Revisión y Aprobación del Plan de Inversiones en Transmisión para el Área de Demanda 9

Período 2025-2029

Lima, febrero 2024

Análisis de las Respuestas a las Observaciones formuladas a la PROPUESTA INICIAL de SEAL

22. Variable Clientes

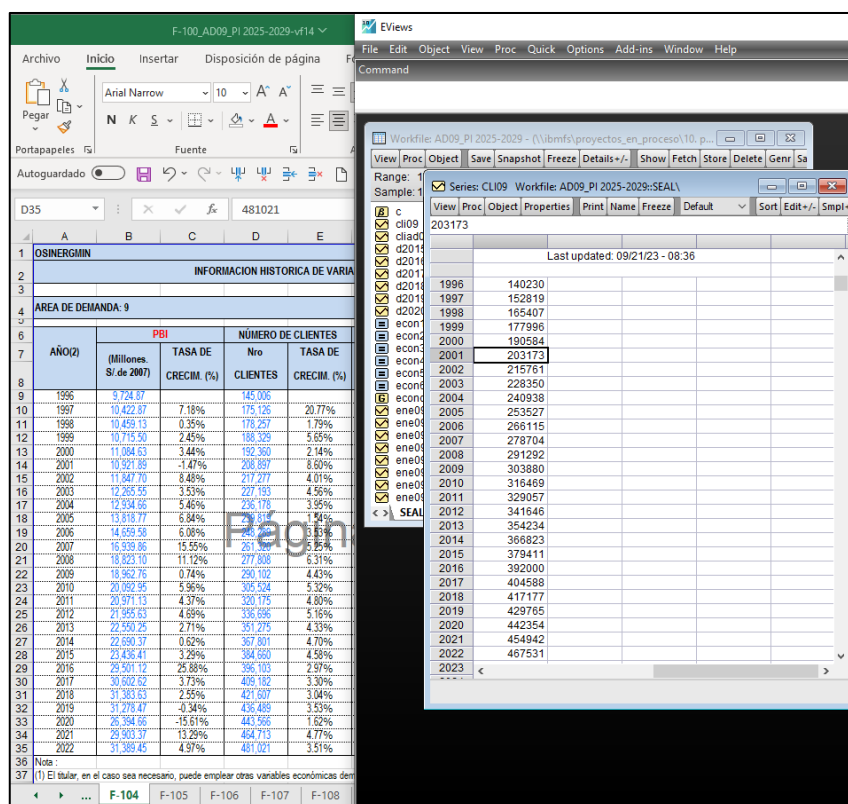
El valor de la variable Clientes del año 2022 no coincide con el de la base de datos del SICOM 2022. Por lo que SEAL debe corregir dicho valor de manera que sea coherente con la base de datos referida y actualizar los archivos correspondientes (formato F-104 y workfile).

Figura 9: Registros de fecha 03/11/2022 de la barra Repartición 22,9 kV presentados por SEAL

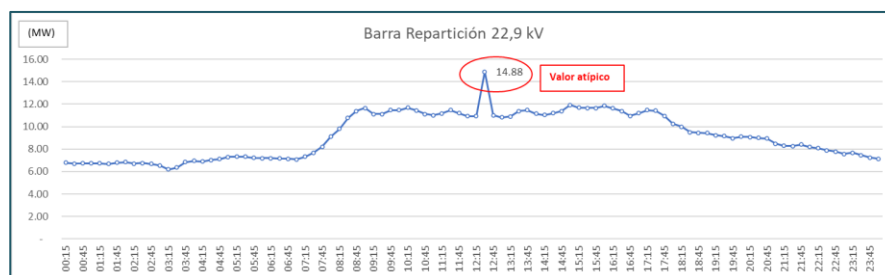
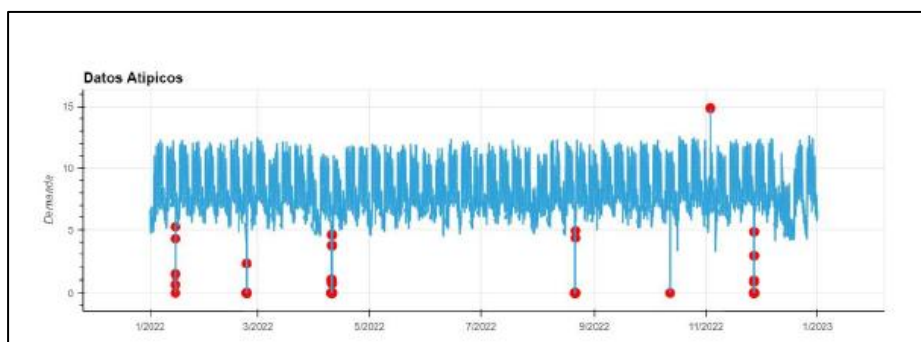
En la hoja “Registros” del archivo “F-100_AD09_PI 2025-2029-vf9.xlsx”, se ha observado registros de mediciones de cada 15 minutos pero que, al parecer, no habrían pasado por un proceso de depuración de datos atípicos, tal como se aprecia en la Figura 1. Al respecto, SEAL debe verificar y corregir el formato F-100 considerado lo mencionado en el presente numeral.

De otro lado, SEAL debe tener en cuenta que los registros de los medidores de energía utilizados en los cálculos tienen que ser los mismos que los presentados en la

información de remisión de los registros de mediciones en los Sistemas de Transmisión que establece la norma “Formularios, Plazos y Medios para la remisión de los registros de mediciones de los Sistemas de Transmisión”, aprobada con Resolución N° 048-2018-OS/CD; y en caso hubiera algunas diferencias, debe de mencionarse los motivos por los cuales difieren.
